工程签证审批单

洛阳开元壹号60#地块商务公寓楼项目幕墙工程-签证单005

设计变更通知单

编号: BG-01 号

主入口楼梯、2# 楼梯采光顶玻璃拆除、

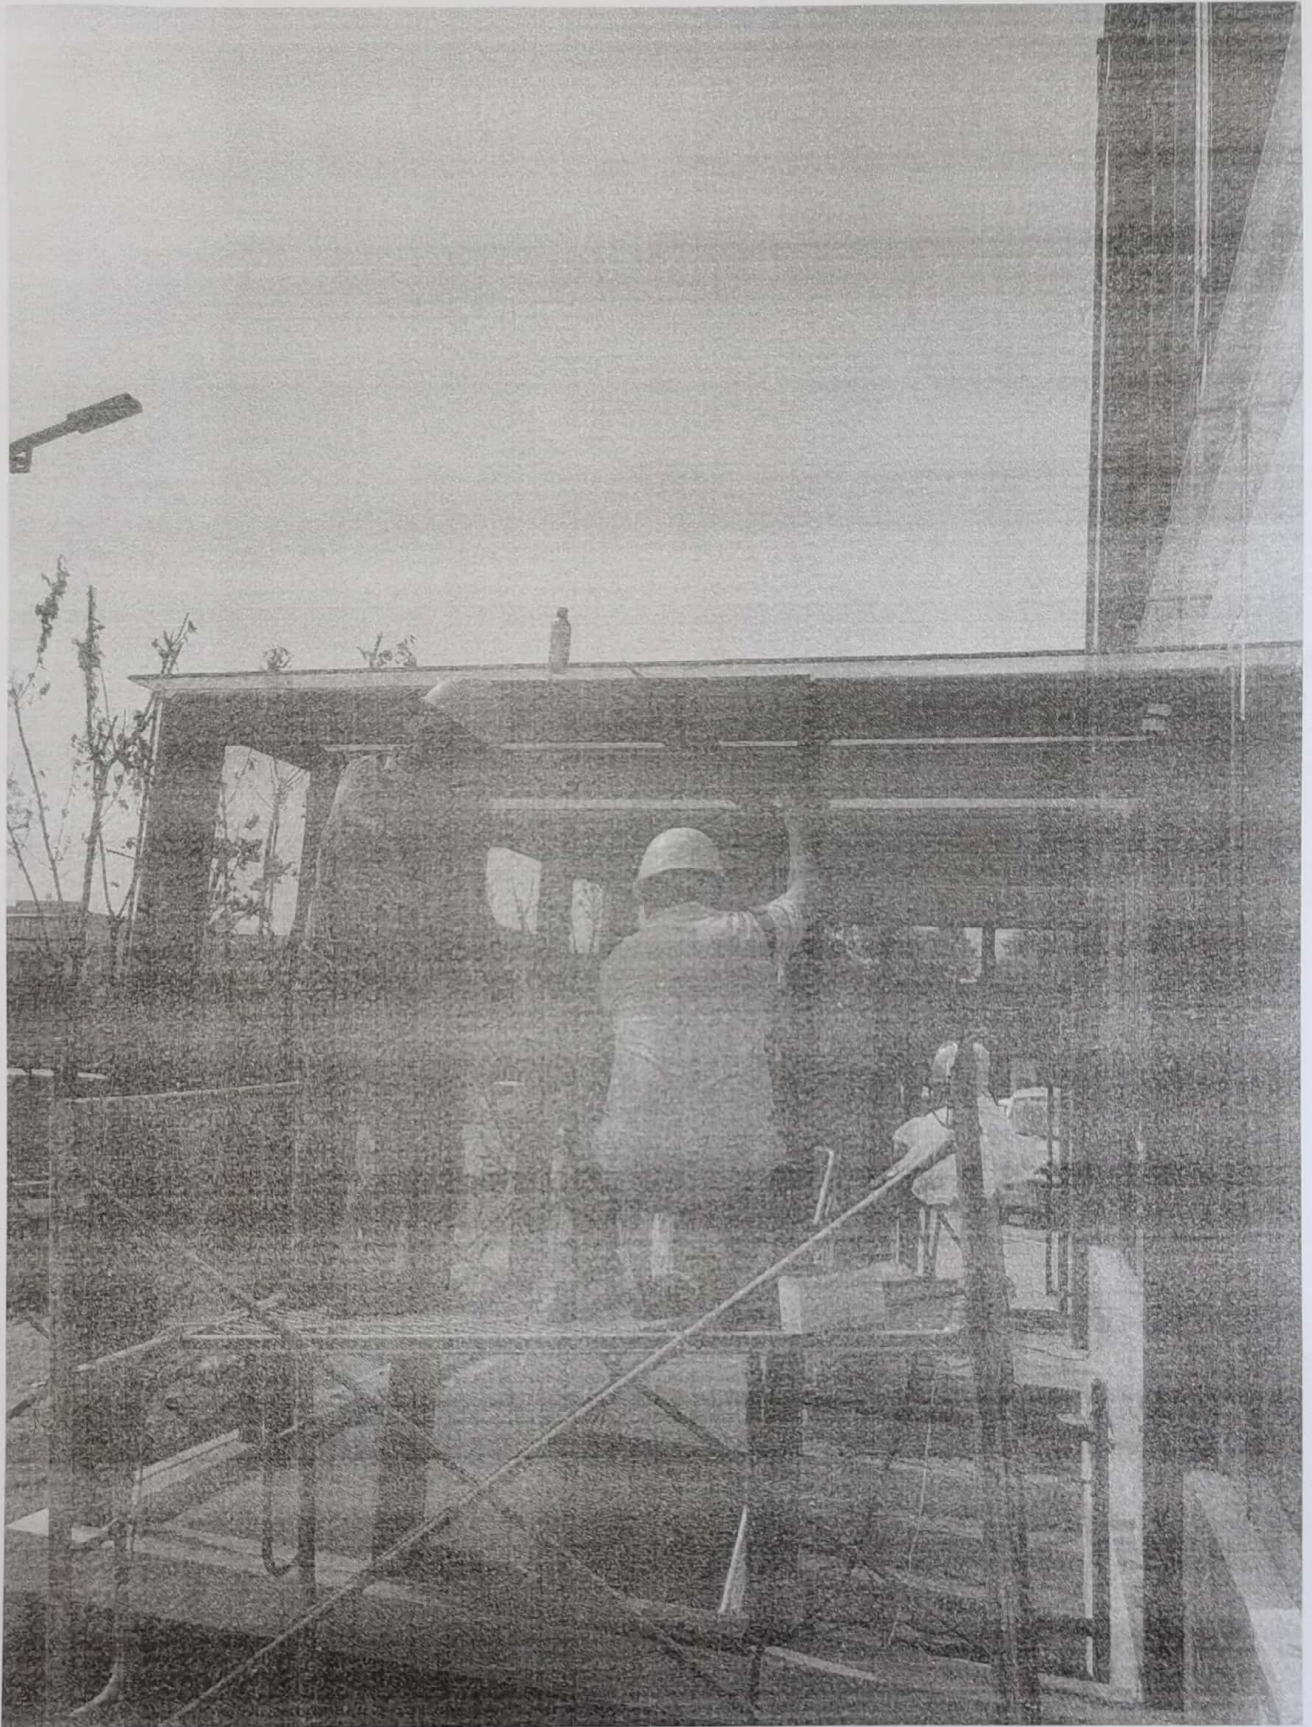
玻璃拆除

$$S = 1.19 \times 2.73 + 1.35 \times 2.8$$
